# Результаты экспертизы целевой переоценки безопасности (стресс-тесты) энергоблоков ОП РАЭС с учетом уроков аварии на АЭС «Фукусима-1»

## Задачи экспертизы, критерии оценки

#### Трубопроводы

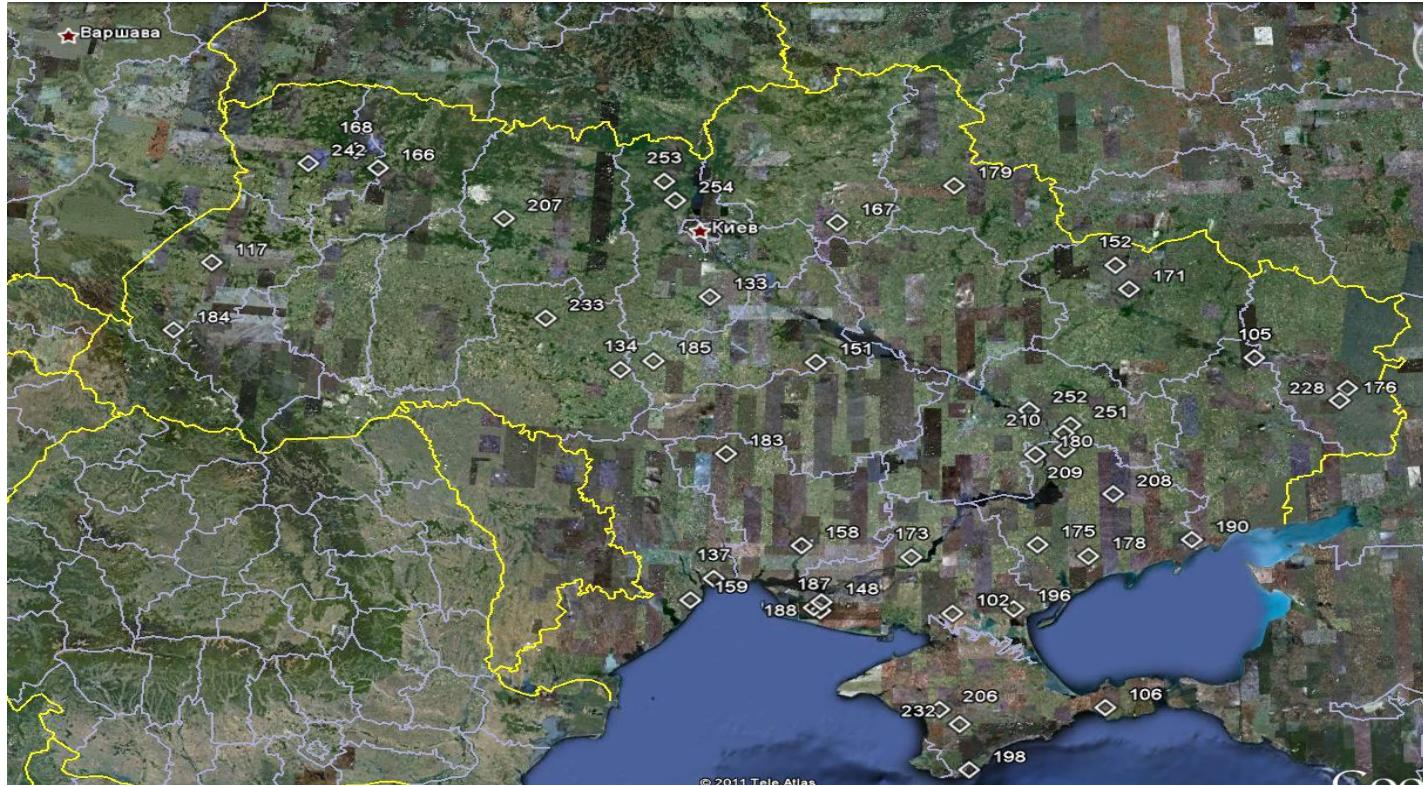
- Трубопроводы, необходимые для выполнения функций безопасности (останов реактора, локализация, отвод тепла к конечному поглотителю)
  - трубопроводы главного циркуляционного контура, системы аварийного охлаждения, системы компенсации объема, системы главных паропроводов ПГ, системы питательной воды ПГ
- Трубопроводы других систем, важных для безопасности, способны выполнить свои функции в зависимости от их классификации по сейсмостойкости
- **Вывод:** необходимо завершить оценку трубопроводов на сейсмическое воздействие не ниже 0,1g
